**INFORME DE HITO DE CONTROL
N° 058-2024-OCI/5349-SCC**

**“ATENCIÓN DE EMERGENCIA EN LA CARRETERA
CANCHAQUE - HUANCABAMBA, EN EL SECTOR CRUCE
PALAMBLA, PUENTE FIERRO, QUEBRADA EL LIMÓN Y LOS
CHORROS - EN LOS DISTRITOS CANCHAQUE Y
HUANCABAMBA - EN LA PROVINCIA DE HUANCABAMBA -
DEPARTAMENTO DE PIURA”**

HITO DE CONTROL N° 1 – CULMINACIÓN DE LA ACTIVIDAD

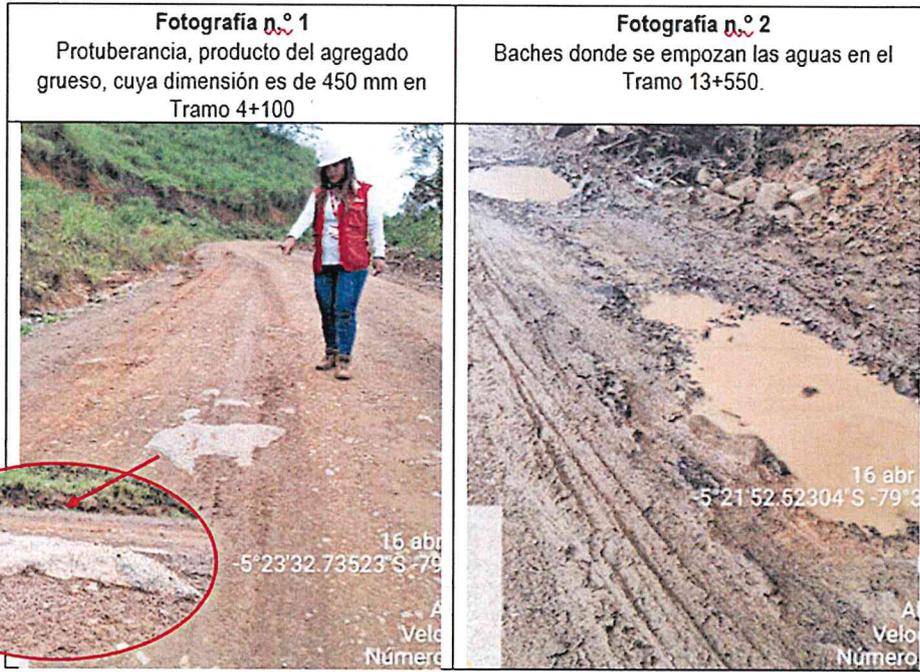
1. **CARPETA DE BASE GRANULAR DE LOS TRAMOS CRÍTICOS II Y V EN LA CARRETERA, PRESENTA BACHES, PROTUBERANCIAS Y DESNIVELES EN SU SUPERFICIE; SITUACIÓN QUE PODRÍA CONLLEVAR A DAR CONFORMIDAD A LA ACTIVIDAD CONTENIENDO PARTIDAS DEFICIENTES, AFECTANDO EL CUMPLIMIENTO DEL OBJETIVO PÚBLICO, LA CALIDAD Y LA VIDA ÚTIL DE LA MISMA.**

De la visita de inspección realizada a la obra el 16 de abril de 2024, la comisión de control, evidenció deficiencias en la carpeta granular, tales como: baches, protuberancias y desniveles en los tramos críticos II y III; quedando plasmado en el acta de inspección n.° 01-2024-CG/OC5349/AECCH de 16 de abril de 2024, señalado lo siguiente: "(...) En la progresiva 4+100 en la capa de base granular se visualiza el agregado grueso de diversos tamaños, la de mayor dimensión es de aproximadamente 65 cm x 35 cm, cuyo espesor sobrepasa al nivel de la superficie (...). En la progresiva 13+550 aproximadamente, se evidenciaron baches donde se empozan las aguas de lluvia, (...)".

Al respecto, en las fotografías n.º 2 y 3 se evidencia la presencia de baches², ubicadas en el tramo crítico V, cuyas áreas fueron recientemente intervenidas³. Asimismo, en la fotografía n.º 1, se visualiza que el agregado grueso⁴ de la base granular, contine dimensiones entre los 60 mm a 450 mm; evidenciando así el incumplimiento al manual de carreteras "Especificaciones técnicas para la construcción", en la sección 403 Bases granulares, ítem 403.02 Materiales, en cual indica que el tamaño granulométrico máximo es de 50 mm. Tal como se refleja en el cuadro siguiente:
